Detaljplan för
Eka 3:3 med flera (Ekalunds verksamhetsområde)
i Ljungby, Ljungby kommun

GRANSKNINGSUTLÅTANDE

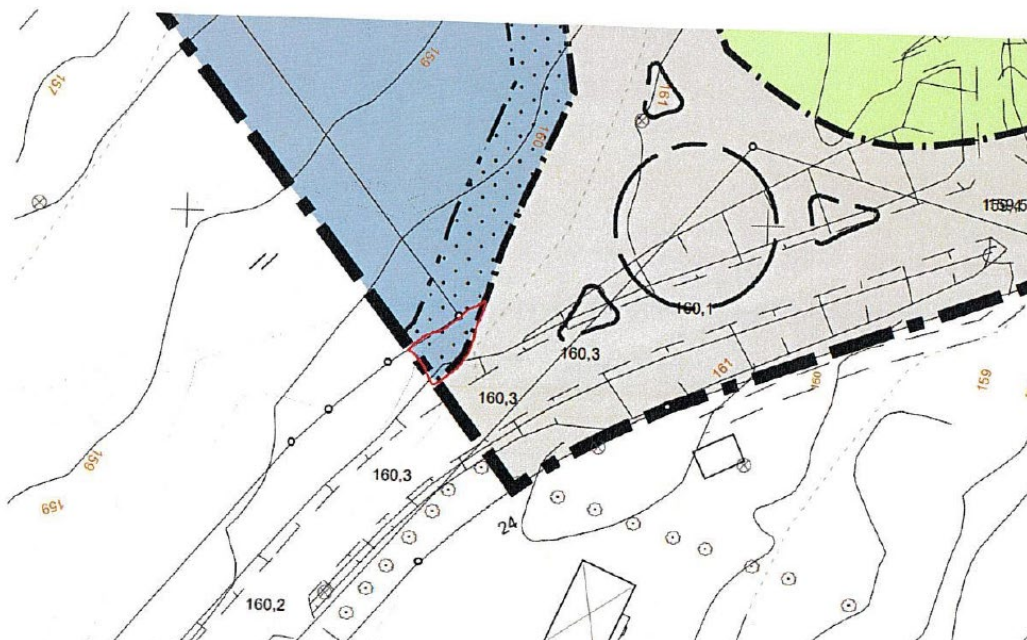
- Tekniska förvaltningen:** Citat ”1. Bestämmelsen a1 bör förstoras i plankartan och även ingå i anslutande kvartersmark i söder mot Näsvägen.
2. Bestämmelsen a2 kan inte hittas i plankartan.

3. Bestämmelsen x1 bör synliggöras mer i plankartan.
4. Översiktskartan i plankartan bör korrigeras till att inte markera fastigheten Aggregatet 1.
5. Hänvisningen till ”Strandmöllens” i bestämmelsen b5, bör korrigeras så att Strandmöllens fastighet inte blandas ihop med Strandmöllens Sevesotillstånd.

6. Bestämmelsen n1 har tagits bort mellan samråd och granskning. Om inte n1 ska finnas med som bestämmelse, kanske indexet för n2 – n3 bör numreras om.

7. I både planbeskrivningen och MKB:n nämns att översiktsplanen är under framtagande. Ska detta ändras till att översiktsplanens nuvarande status antagen/vunnit laga kraft.

8. Ett litet område intill cirkulationen bör vara allmän platsmark i form av natur eller gata, se rödmarkerat i bild.”

Kommentar: Planbestämmelser, fastighetsbeteckningar och gatunamn kommer att förstoras i kartan där det behövs. Se också kommentar till Lantmäteriet. Någon planbestämmelse ”a2” har aldrig varit med på plankartan. Planbestämmelsen ”Bygglov krävs för uppförande av solceller” har inte någon beteckning utan gäller inom hela planområdet.

Markeringen för Aggregatet 1 tas bort på översiktskartan.

Planbestämmelsen b5 ändras till ”Inom 100 – 150 meter från kvarteret Regulator och Eka 3:20 (Strandmöllens) fastighetsgräns ska husfasader som vetter mot kvarteret Regulatorn och Eka 3:20 utföras i obrännbart material och lägst brandtekniska klass E130 samt fönster och dörrar i fasad mot kvarteret Regulatorn och Eka 3:20 utföras i lägst brandteknisk klass EW30.”

Texten angående översiktsplanen ändras så att det framgår att ÖP:n antagits och vunnit laga kraft.

Det lilla rödmarkerade området intill kvarteret Regulatorn och Näsvägen enligt kartan ovan görs till gatumark.

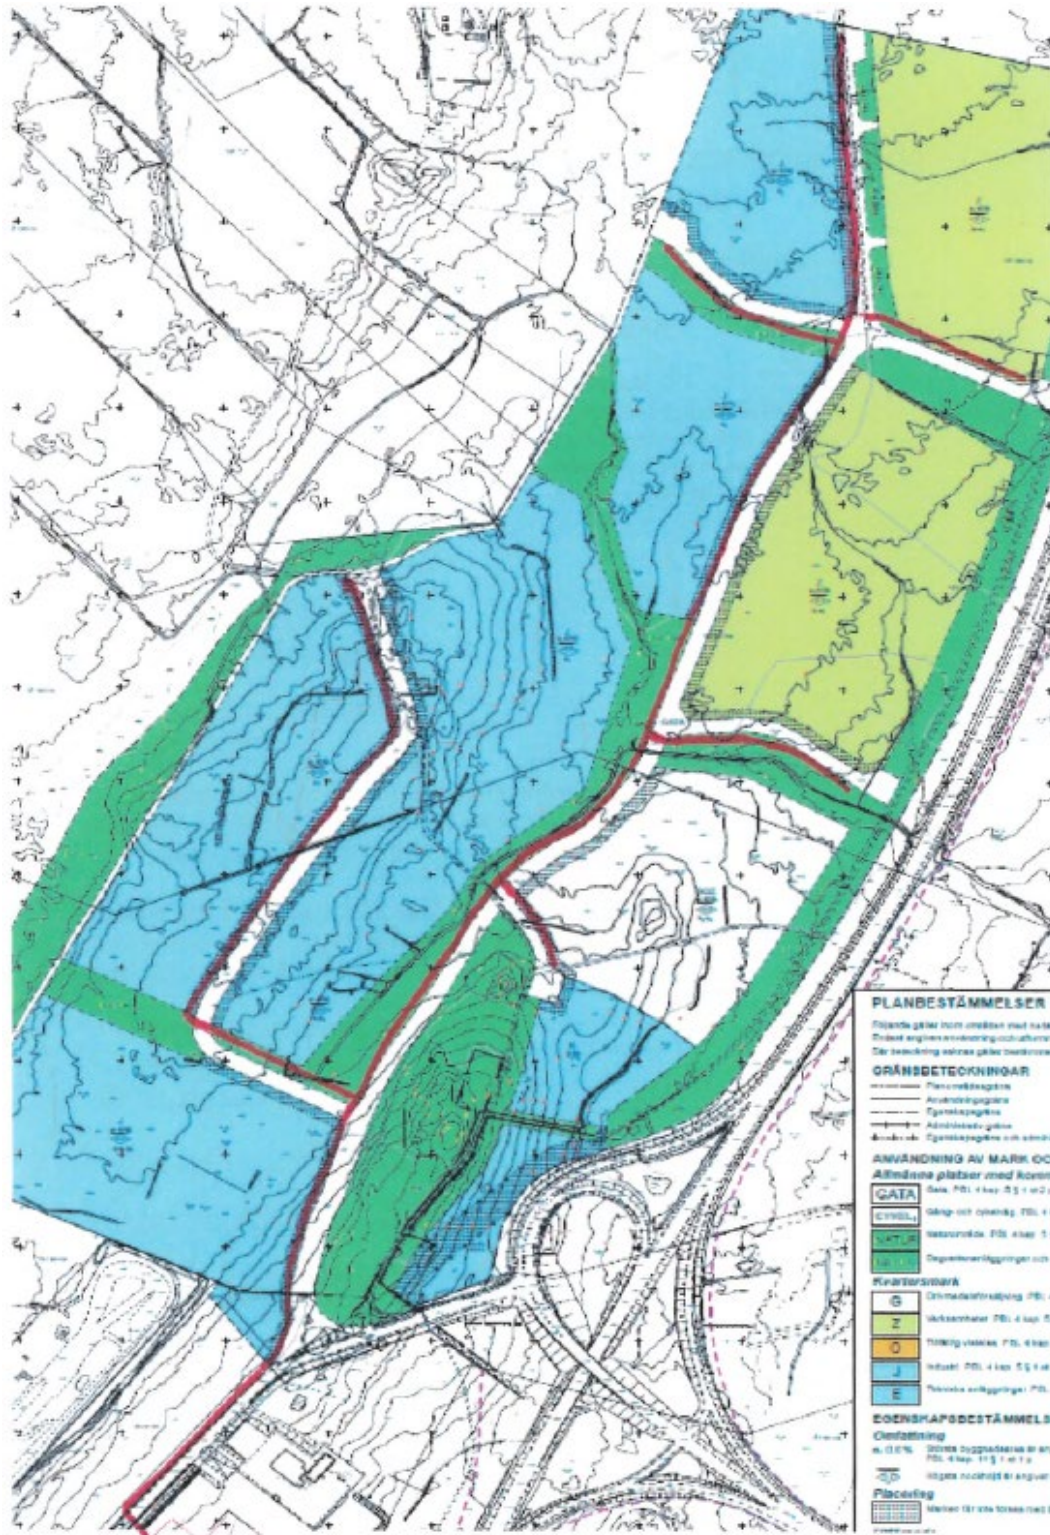
Ljungby Energi: Citat "Önskvärt är ett 3 meter brett område för våra nyttigheter (el, fjärrvärme och fiber) enligt bifogad skiss. Allt för att undvika att gräva upp nylagda asfalterade gator framöver."

Kommentar: u-områden för allmänna underjordiska ledningar läggs ut inom kvartersmarken enligt Ljungby Energis önskemål (den röda linjen). Inom parkområdena kan ledningar anläggas utan att specifika u-områden är anvisade.
